改善箇所説明図

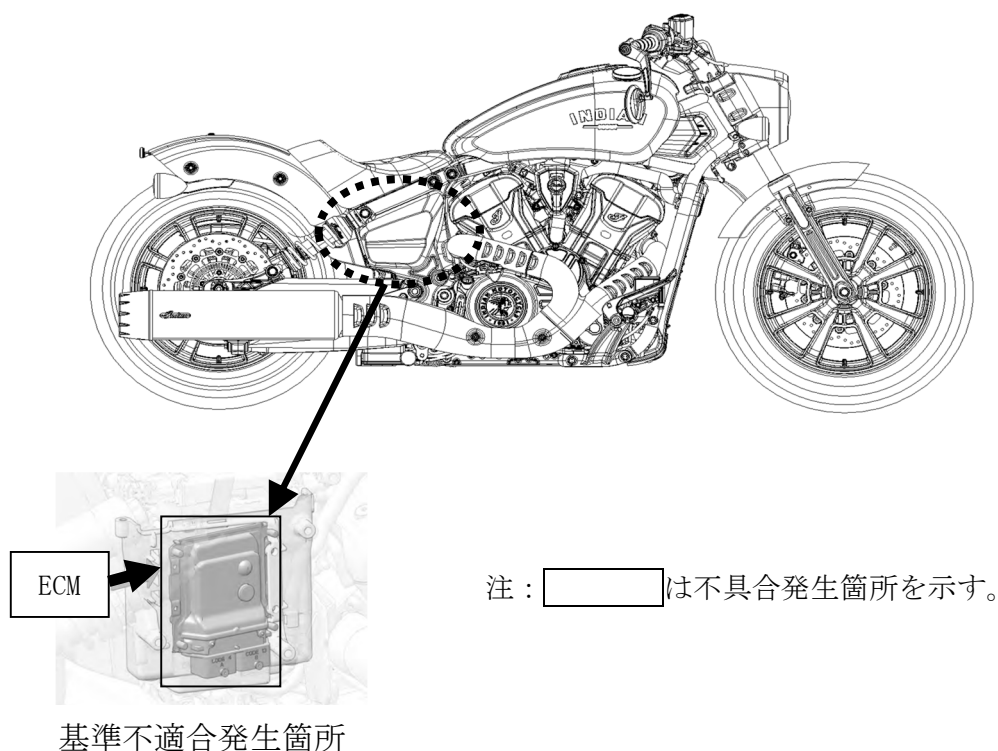
ECM（エンジンコントロールモジュール）において、設計検討が不十分なため、ギヤが入っているにもかかわらず、メーター上のギヤ位置がニュートラルと表示することがある。そのため、その状態でエンジン始動操作等を行うと、意図せず車両が動き、最悪の場合、転倒するおそれがある。

全車両、対策された ECM ソフトウェアに更新する。

メインフレーム左側ステアリングヘッド付近にサービスブリテンステッカーを貼付する。
